UITVOERINGSVERORDENING (EU) 2018/868 VAN DE COMMISSIE

tot wijziging van Verordening (EU) nr. 1301/2014 en Verordening (EU) nr. 1302/2014 betreffende bepalingen over het energiemeetsysteem en het systeem voor gegevensverzameling

„Figuur D.1

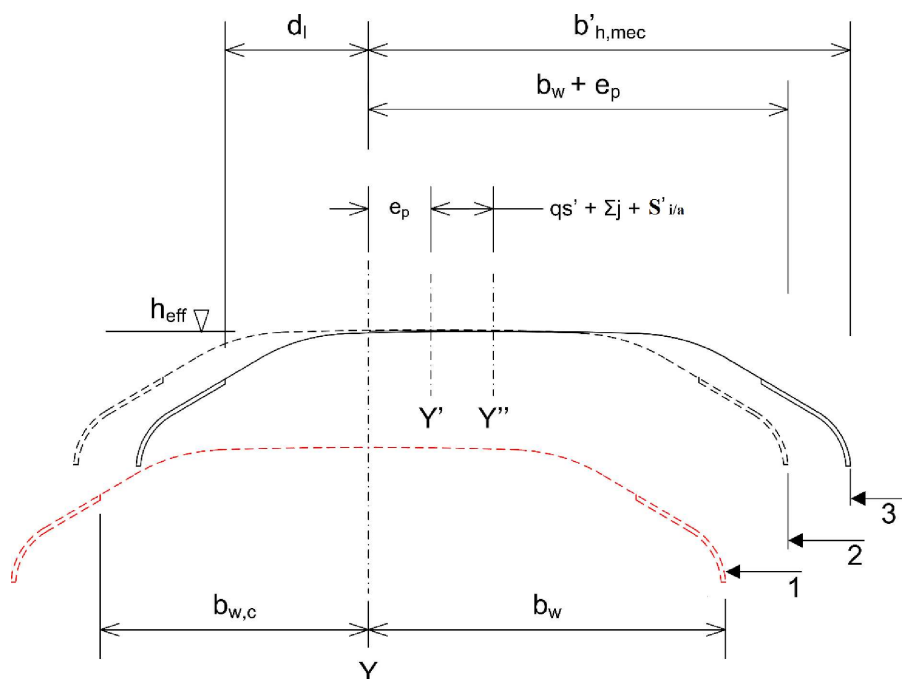
13) In bijlage D, punt D.1.1.4, wordt figuur D.1 vervangen door:

Mechanische omgrenzingsprofielen van pantografen
